《2013 S Lメンバーズブック記載内容訂正》

2013 S Lメンバーズブック 66 ページ、“●点火系統”における TCI ローター図中の数値表記に誤りがございました。下記箇所のご訂正をお願い致します。

●点火系統 図中 直径数値

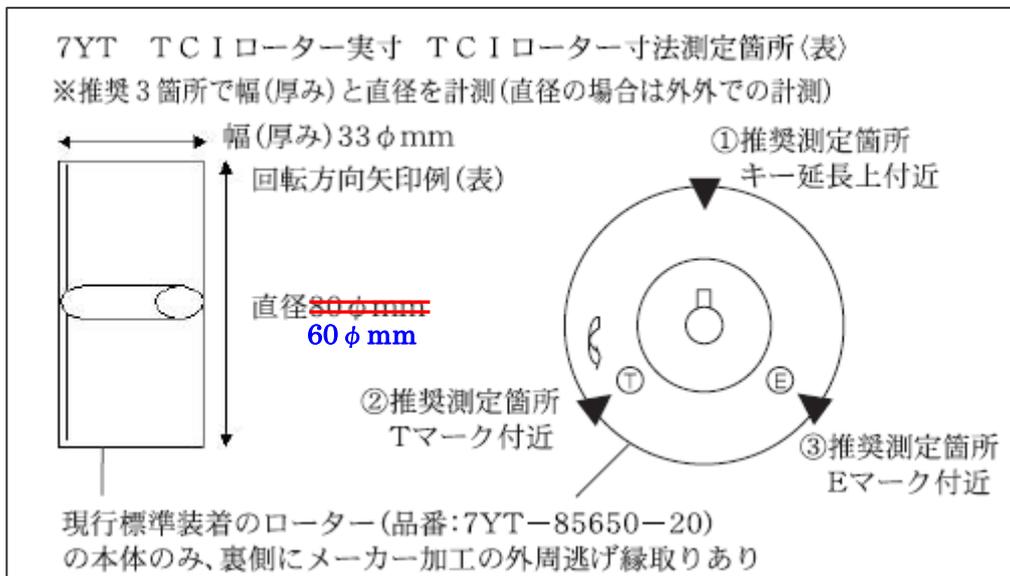
※図中の直径数値が 80 φ mm と表記されておりましたが、正しくは 60 φ mm です。
